PARC EOLIEN DE BOISSY-LA-RIVIERE 3

**Réponse à l'avis de la Mission Régionale d'Autorité
Environnementale du 9 mars 2023**

13 avril 2023

Ce document est un mémoire en réponse à l'avis n°APJIF-2023-013 de la Mission Régionale d'Autorité Environnementale du 9 mars 2023, portant sur la Demande d'Autorisation Environnementale pour le parc éolien de Boissy-la-Rivière 3, sur la commune éponyme située dans l'Essonne (91), par la société Boissy Energie 3.

Carte 1 : Tracé prévisionnel du raccordement électrique externe du parc éolien de Boissy-la-Rivière 3 et report des zonages écologiques

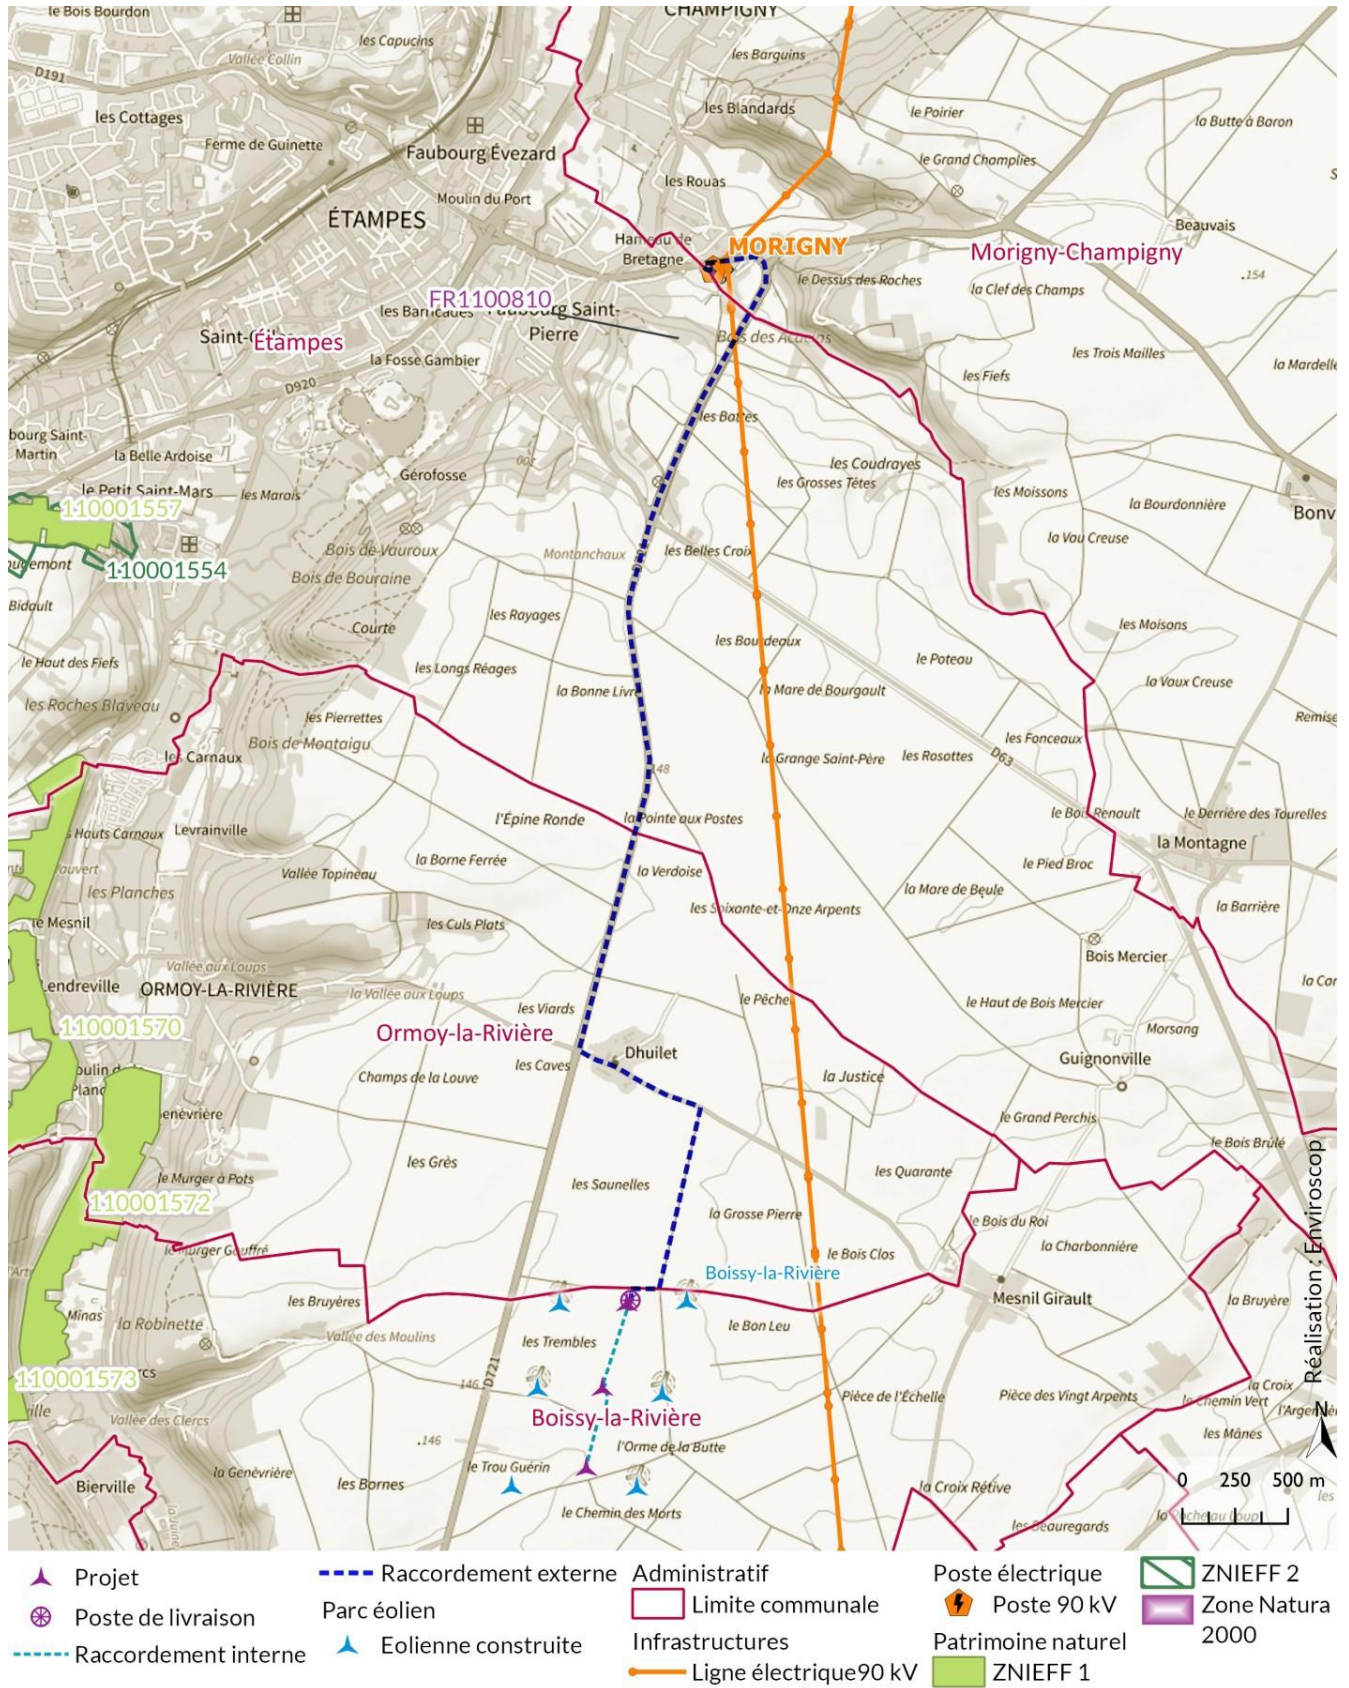
- 1) *L'Autorité environnementale recommande d'actualiser l'étude d'impact, une fois le tracé et les modalités de réalisation du raccordement électrique externe connus, par la présentation d'un état initial complet et par une analyse approfondie de ses incidences potentielles, et des mesures d'évitement, de réduction voire de compensation, adaptées.*

Commentaires du Maître d'Ouvrage : Les incidences du tracé prévisionnel de raccordement externe sur l'environnement ont été précisées aux pages 241 et 242 de l'étude d'impact.

Pour information, le tracé définitif entre le poste de livraison et le poste source est de la compétence d'Enedis, propriétaire et gestionnaire du réseau. Enedis ne le définit qu'une fois l'autorisation environnementale obtenue, en concertation avec le pétitionnaire.

La solution présentée dans l'étude d'impact est un raccordement au même poste électrique (poste de Morigny) que les 6 éoliennes construites en 2017 sur la commune de Boissy-la-Rivière. Aussi, le tracé identifié pour le projet d'extension représente le chemin le plus court par la voirie existante et est identique à celui du raccordement du parc en service.

Comme précisé dans l'étude d'impact au chapitre F.7, le tronçon du raccordement ne traverse aucun zonage environnemental connu ou autre zone potentielle à enjeu. Le câble passera en souterrain le long d'un chemin rural puis empruntera une voie communale jusqu'à rejoindre les routes départementales RD 721 et RD 191, jusqu'au poste source. Les incidences évoquées sur les différents milieux se révèlent non significatives :

Ainsi, le raccordement externe du parc éolien de Boissy-la-Rivière 3 reprendra très probablement le tracé du réseau de raccordement existant du parc en service de Boissy-la-Rivière. Dans l'emprise des voiries existantes, ne franchissant pas de cours d'eau et étant éloigné des zonages naturels, le raccordement externe aura des impacts non significatifs sur le milieu physique, la faune et la flore et les mesures de réduction opérationnelles des chantier ENEDIS seront mis en œuvre.

Carte 2 : Variante 3 du parc éolien de Boissy-la-Rivière 3

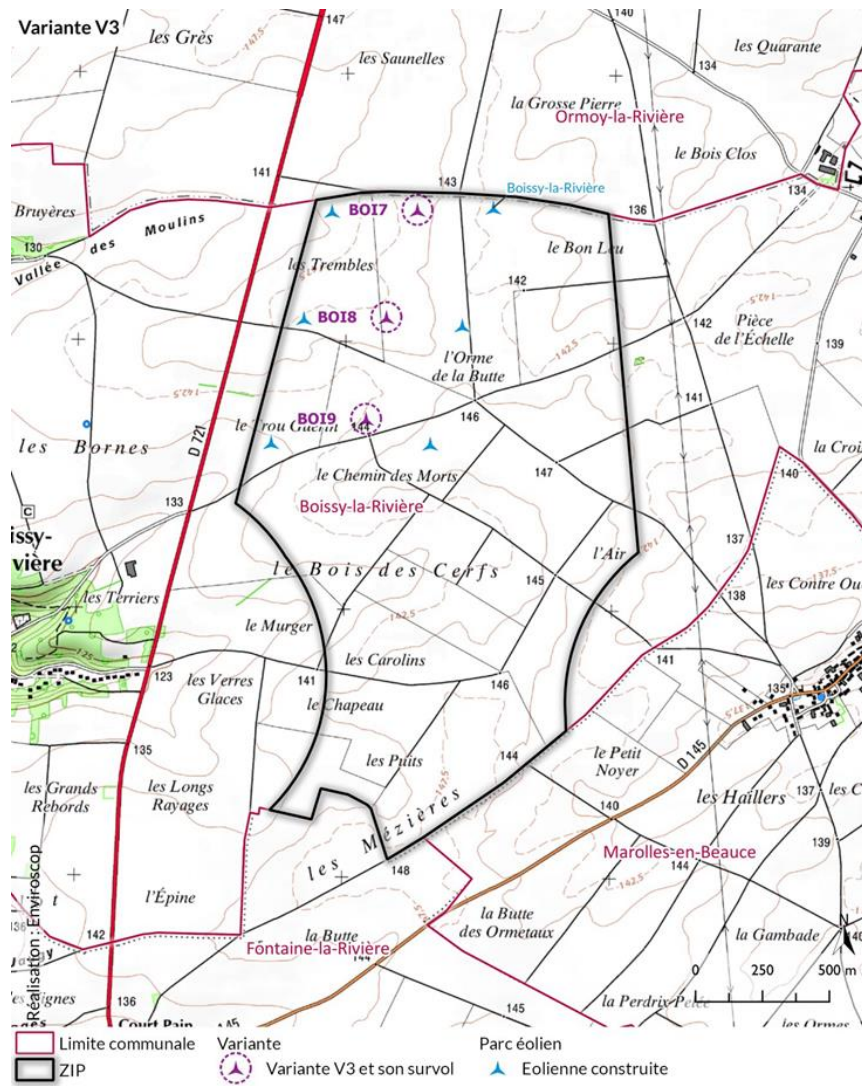
2) *L'Autorité environnementale recommande de compléter l'étude d'impact par la présentation de solutions et, à nombre égal d'éoliennes, de variantes d'implantation au sein de la ZIP permettant de justifier que le choix retenu est de moindre impact sur l'environnement et la santé humaine.*

Commentaires du Maître d'Ouvrage : Comme le préconisent le Code de l'environnement et les guides d'évaluation environnementale, le porteur de projet a suivi une démarche « *Eviter Réduire Compenser* » robuste en appuyant des choix d'implantation limitant les incidences sur l'environnement et la santé humaine. Le choix s'est porté vers la variante d'implantation n°3 pour plusieurs raisons, notamment écologiques, paysagères et d'acceptabilité locale.

A propos de l'avifaune, l'étude d'impact indique au D4-1b page 149, l'intérêt de la variante 3 au sein du parc actuel par rapport aux autres variantes : « *l'extension des lignes d'éoliennes à l'est [de la variante 2] forme une augmentation de l'obstacle au déplacement des oiseaux en formant 3 lignes de 4 éoliennes.* ».

La variante 3 permet aussi d'éviter « *la zone sud de la ZIP qui, d'après les observations ornithologiques, est plus exploitée par l'avifaune* ».

D'un point de vue paysager, le choix de densifier le parc actuel plutôt que de l'étendre permet de former « *un ensemble cohérent et harmonieux, avec un rythme ternaire qui structure plus favorablement la composition visuelle. Les éoliennes en projet viennent combler l'espace entre les deux groupements d'éoliennes construites, ce qui correspond ici à une emprise horizontale très restreinte dans le champ visuel et au sein de l'ensemble éolien.* ». (Extrait de l'étude paysagère, page 123.)

Cette variante, en plus de minimiser l'emprise horizontale du parc, permet de conserver une distance aux habitations de plus de 990 m, ce que ne permettraient pas d'autres variantes situées en prolongement du parc existant.

Pour conclure, l'hypothèse d'une extension du parc actuel à l'est et/ou au sud n'a pas été retenue au profit d'une implantation au sein du parc actuel. Comme démontré dans l'étude d'impact, cette variante finale, permettant notamment de maintenir un éloignement significatif aux habitations et une lisibilité paysagère optimale, constitue bien le choix de moindre impact sur l'environnement et la santé humaine.

Figure 24. Représentation graphique des variations de l'activité chiroptérologique en altitude en fonction des températures sur l'année (en nombre de contacts)

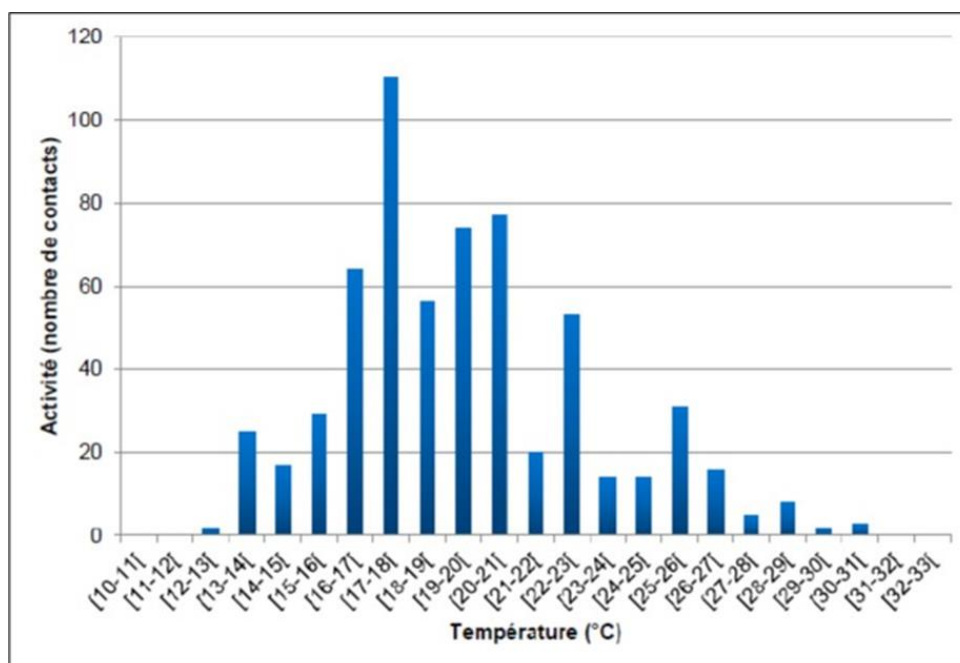
- renforcer les paramètres du bridage des éoliennes prévu afin de le rendre cohérent avec les données recueillies lors du diagnostic, notamment en ce qui concerne les seuils de température et de vitesse du vent, ainsi que l'étendue de la période nocturne d'arrêt ;

Comme le rappelle la MRAe au sein de son avis, les paramètres du bridage proposé permettent de réduire le risque de collision des chiroptères d'au moins 90,19%, couvrant ainsi la quasi-totalité de l'activité de ces espèces. Pour rappel, le plan de bridage suivant repose essentiellement sur les résultats du suivi de l'activité chiroptères en hauteur au niveau de la nacelle de BO13 du parc éolien de Boissy-la-Rivière en exploitation. Ainsi, l'arrêt des éoliennes est prévu lorsque les trois conditions suivantes sont réunies :

- dès que les températures sont supérieures à 12°C ;
- dès que les vitesses de vents sont inférieures ou égales à 5,5 m/s ;
- Du 15 mars au 31 octobre du coucher au lever du soleil.

Concernant la température, l'étude écologique affirme à propos des résultats des écoutes en hauteur page 140 que : « L'activité chiroptérologique **est nulle pour des températures inférieures à 12°C**. L'activité se concentre alors entre 12 et 20°C avec 377 contacts enregistrés, soit 60,81% de l'activité enregistrée. Au-delà de 27°C, très peu de chiroptères circulent encore. »

Le graphique ci-après illustre ces chiffres :

Figure 23. Représentation graphique des variations de l'activité chiroptérologique en altitude en fonction des vitesses de vent sur l'année (en nombre de contacts)

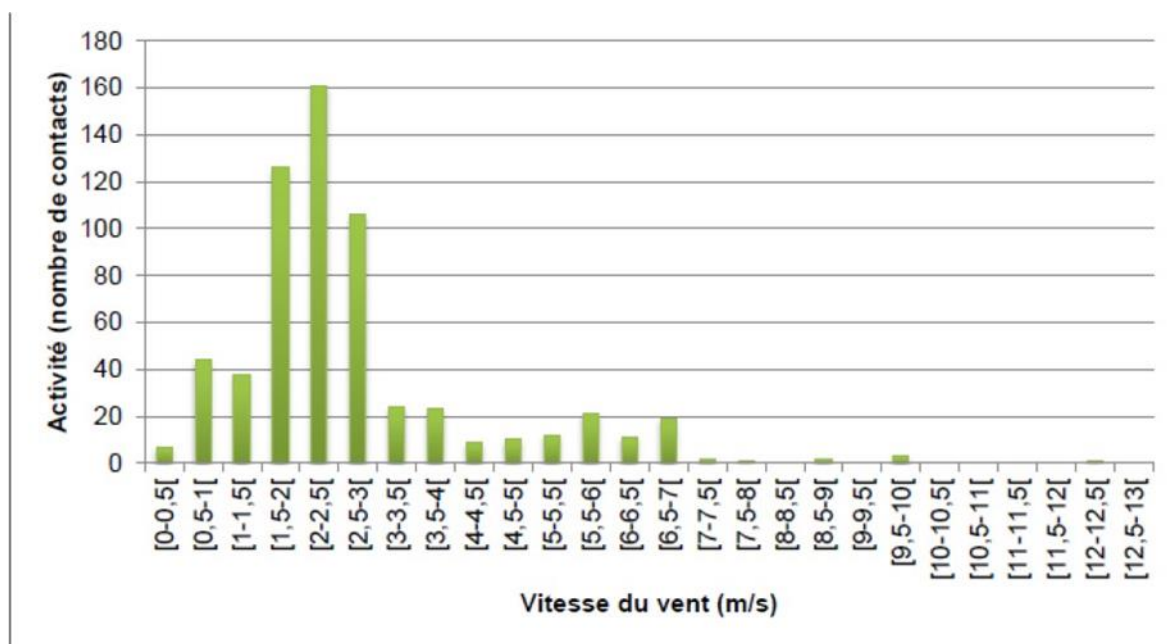
Concernant les vitesses de vent, il est précisé dans l'avis : « [L'étude] indique également que l'essentiel de l'activité est enregistré pour des vitesses de vent inférieures à 6 m/s. »

Le seuil de 5,5 m/s choisit pour le bridage couvre également l'essentiel de l'activité, c'est-à-dire 90,3% de cette activité.

Le graphique suivant, présenté dans l'étude page 140 le démontre :

Ainsi, ce bridage paramétré pour couvrir 90,19 % de l'activité, permet de réduire significativement l'impact sur les chiroptères et plus particulièrement les espèces migratrices (Pipistrelle de Nathusius, Noctule commune et Noctule de Leisler). Le suivi environnemental réglementaire mené dès la mise en service du parc éolien permettra d'attester de l'efficacité de ce bridage et, si nécessaire, de l'adapter pour assurer une couverture minimale de 90% d'activité.
